Ons kenmerk: WFN1203167  
J.P. van der Kloet

Onderwerp:  
Reactie op waterparagraaf Westelijke Invalsweg Leeuwarden, fase 2

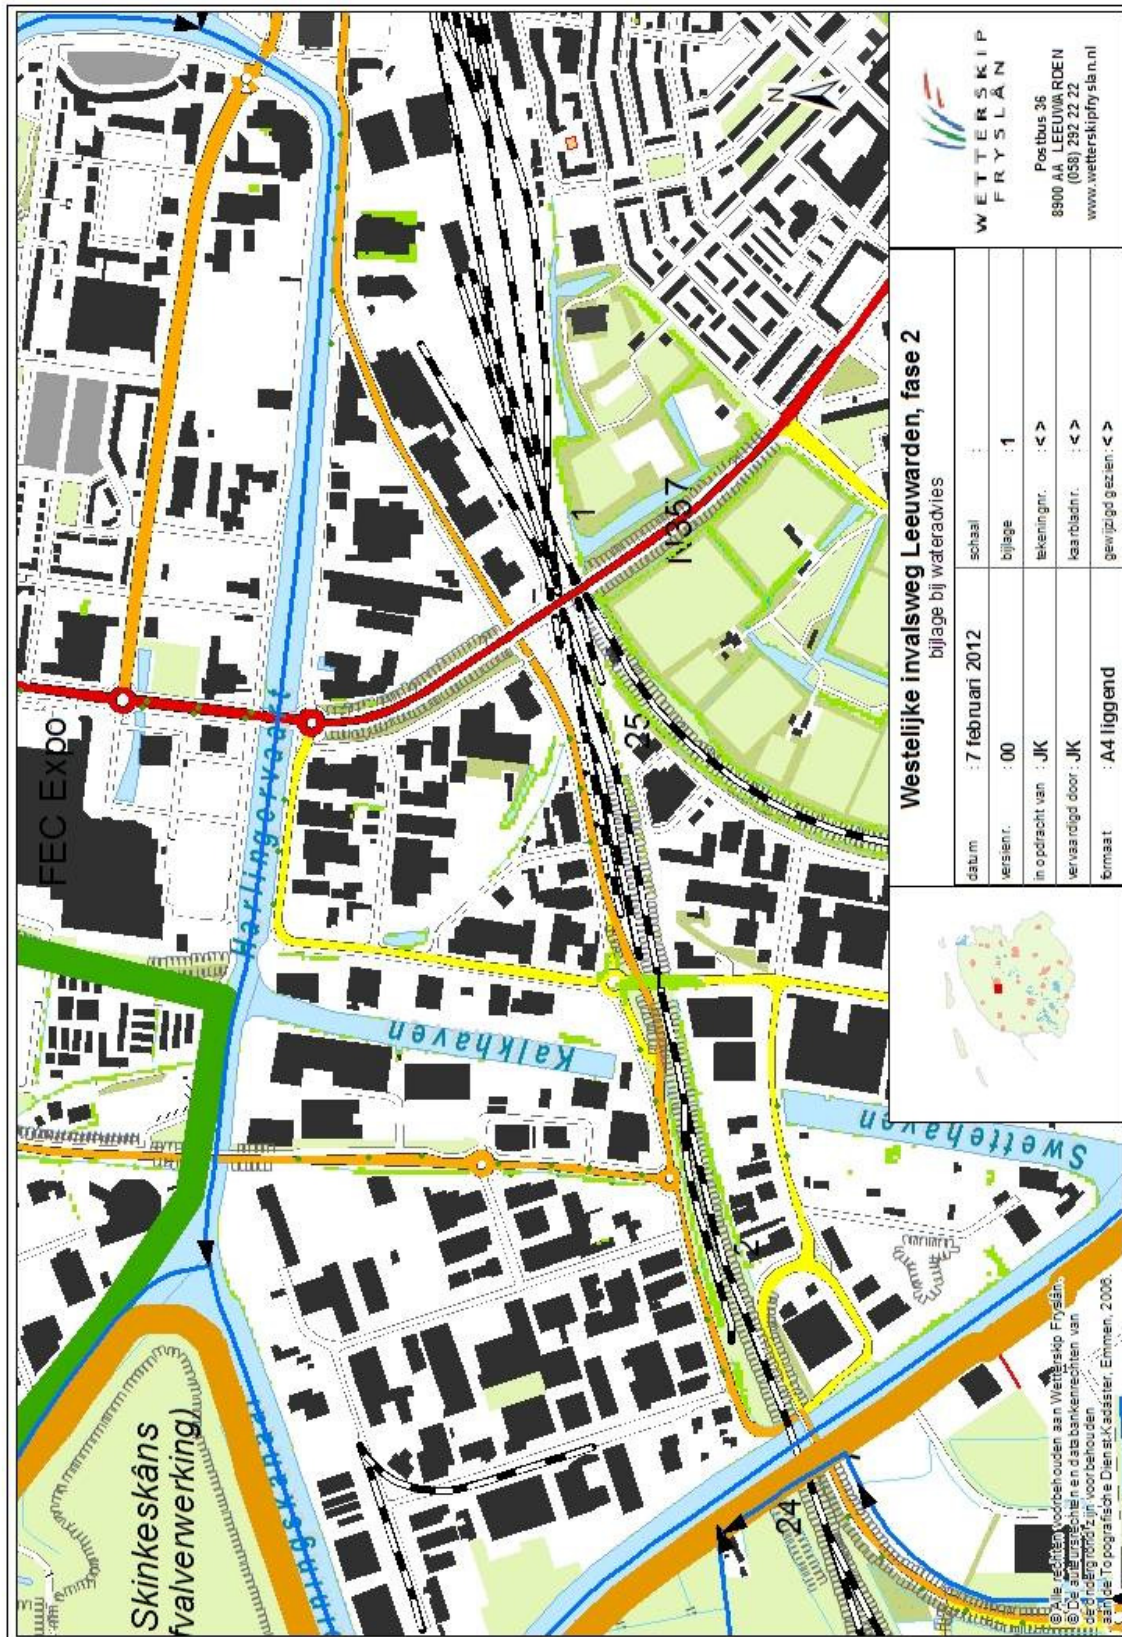
Wij sturen een kaart mee als bijlage bij dit advies waarop de wateraspecten in het plangebied staan weergegeven. Hieronder staat een toelichting op de hoofdwaterring, die met een blauwe lijn staat weergegeven op deze kaart.

De Harlingervaart is een hoofdwaterring van Wetterskip Fryslân. De hoofdwaterringen hebben een belangrijke aan-, af- en doorvoer functie. Voor het onderhoud van deze waterringen is aan beide zijden een obstakelvrije zone van 5 meter vanaf de oever noodzakelijk. In dit gebied mag niet worden gebouwd.
